改善箇所説明図 1

マスターシリンダ断面図

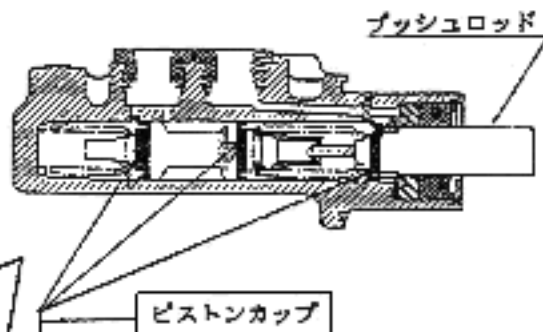
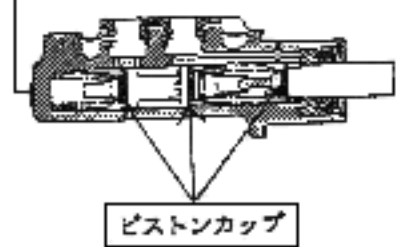
基準不適合箇所

（原動機の熱の影響でピストンカップ（ゴム製）が損傷し、油圧の保持が出来なくなり、制動力が低下するおそれがある。

対策内容

識別：黄色ペイント塗布

耐熱性を向上させたピストンカップを組み込んだマスターシリンダと交換する。
